NR:6946 580 Bezeichnung: 6.46 B Gruppe: Benzinmäher Jahr: 96 Typ: A

## 6.46 B Serie A

### Technische Mitteilung

### Technische Mitteilung

#### Optimierung Fangergebnis Modelle 46 und 51 (> Bauj. 93)

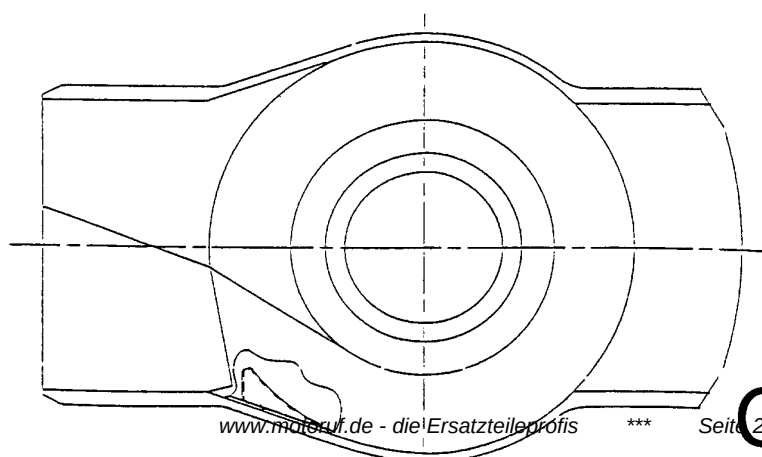
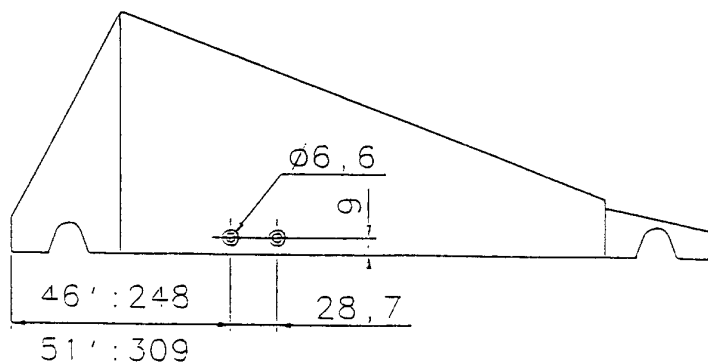
Das Fangergebnis kann - bei insbesondere tiefer Schnitteinstellung - durch den Einsatz von zwei Anbauteilen verbessert werden:

- Anbringen einer Führung im Chassis (2 Löcher bohren)
- Austausch des Verstärkungsbleches am Fangkorb

Nähere Informationen entnehmen Sie der nachfolgenden Darstellung. Für den Austausch werden diese Teile benötigt:

| Art.-Nr. 4693 303 | Führung     | 1 Stück |                           |
| Art.-Nr. 0012 882 | Schraube    | 2 Stück | → 4693 060 Umbausatz kpl. |
| Art.-Nr. 4693 304 | Verstärkung | 1 Stück |                           |

Neuteile Griffoberteil / Messerstop

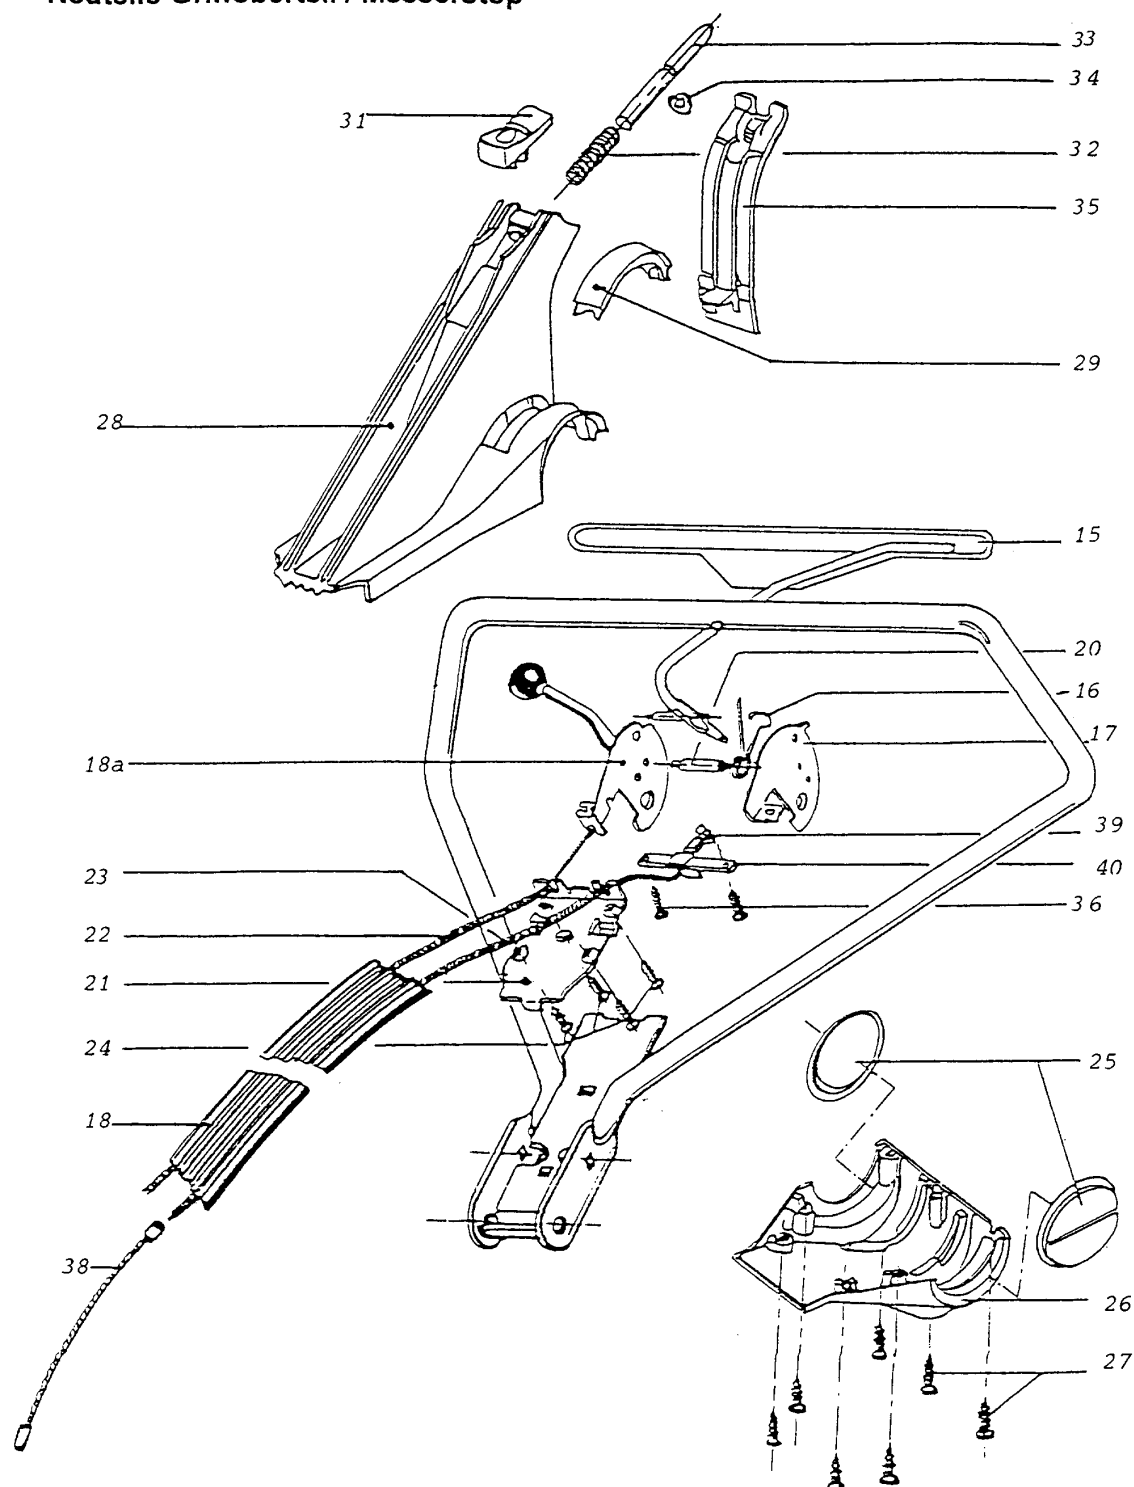
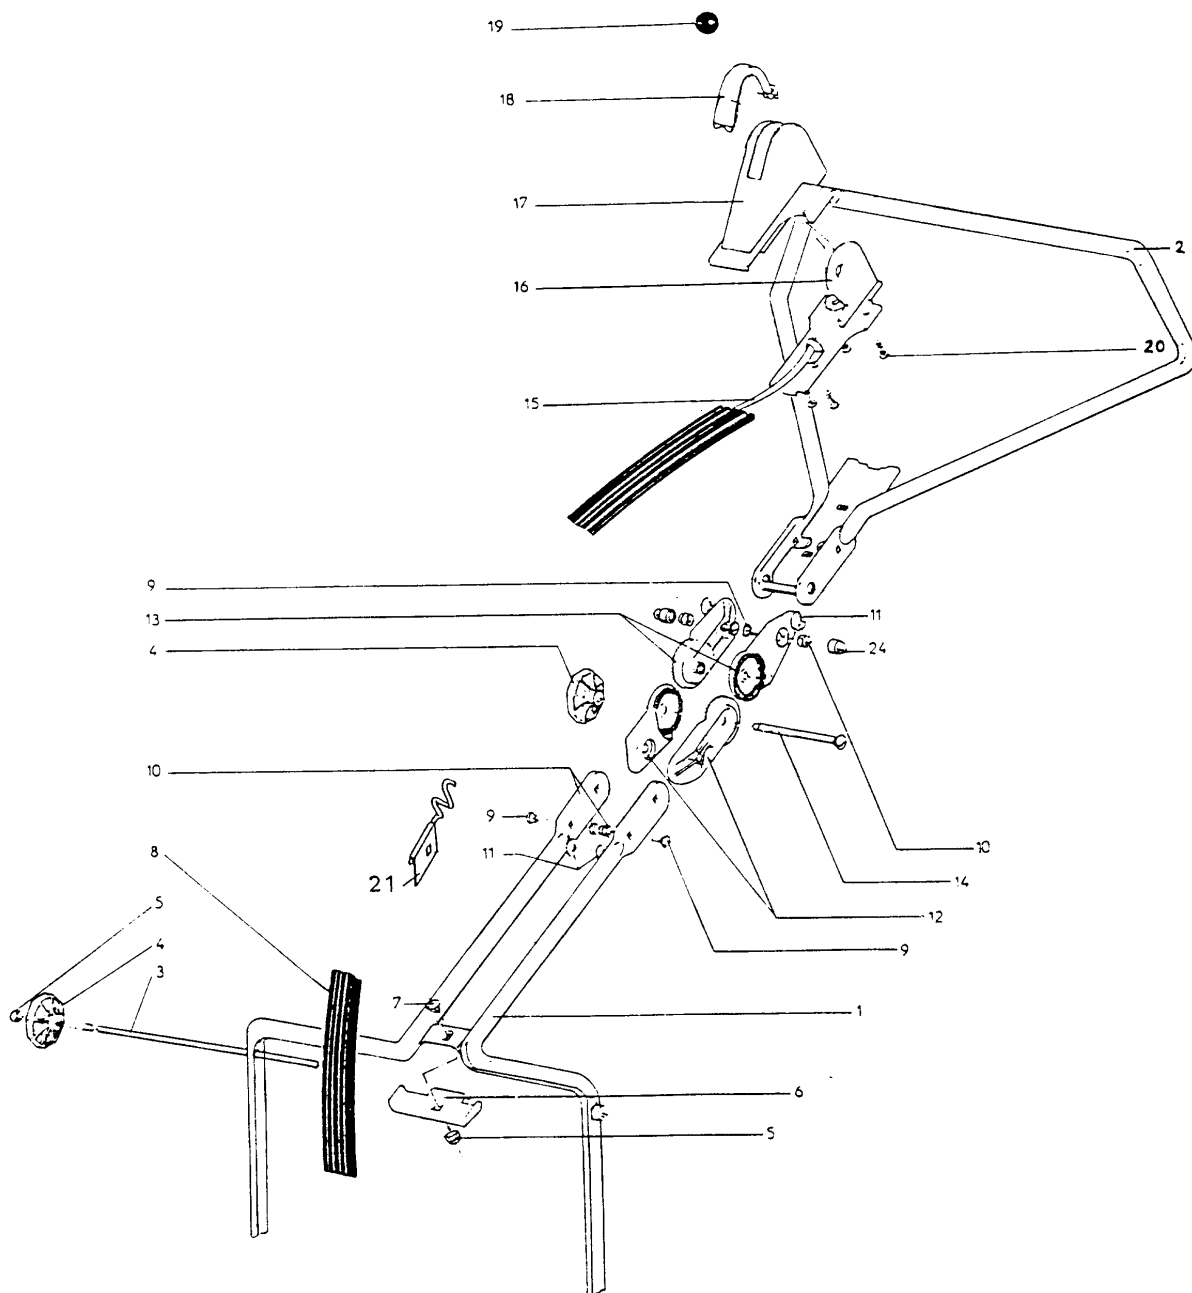
## Gerät: 6.46 B (Neuteile Griffoberteil/Messerstop)

#### Umbausatz für Rasenmäher 6.46 mit zentraler Höhenverstellung

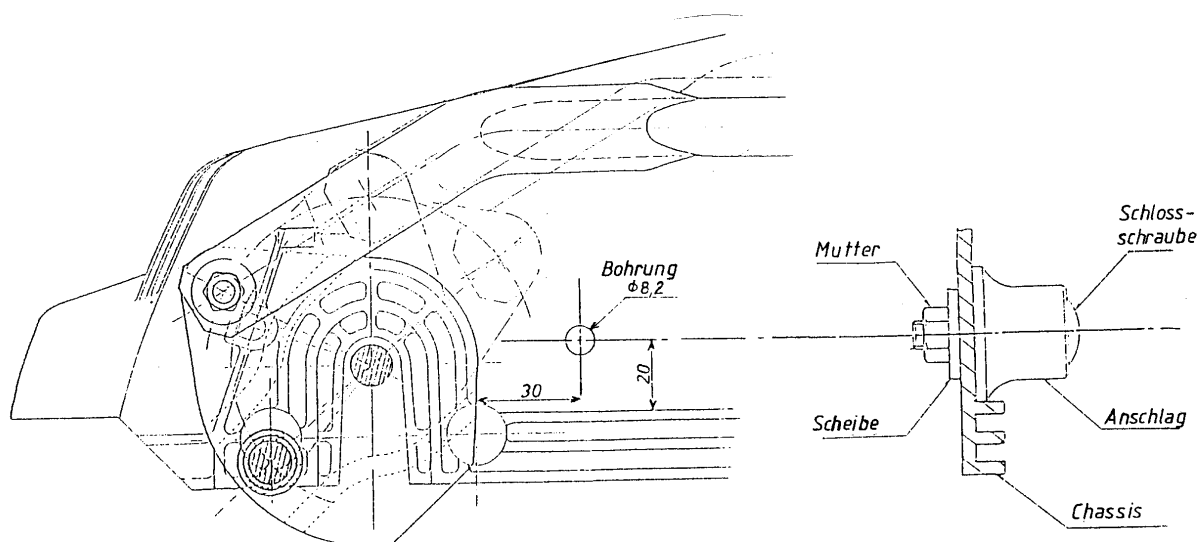
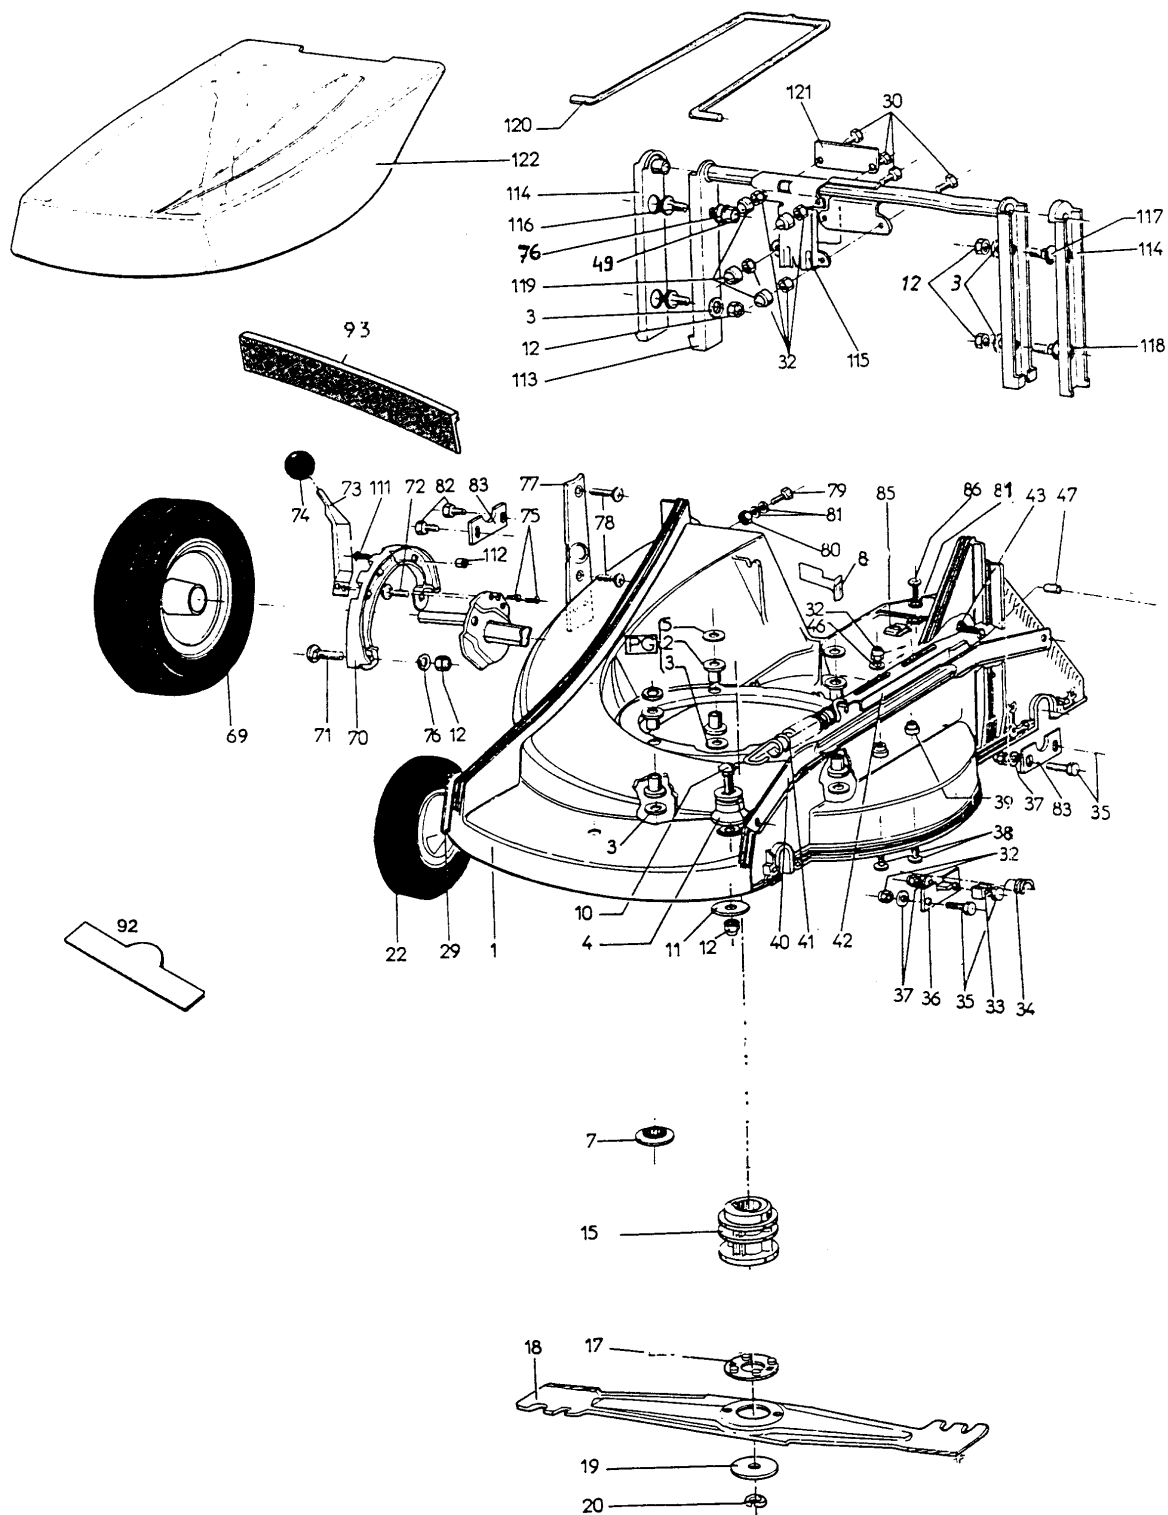
Uns wurden Einzelfälle bekannt, daß die Verbindungsstange der Höhenverstellung beim Anstoßen der Vorderräder auf feste Hindernisse ( Bäume, Mauern usw.) nach unten umklappen kann. Diese Funktionsbeeinträchtigung ist nur in der niedrigsten Schnitthöheneinstellung aufgetreten!

Durch die Montage des Anchlages wird der Weg der Verbindungsstange nach unten begrenzt!

**Bestell-Nummer: 6910 030 Anschlag mit Befestigungsteilen**
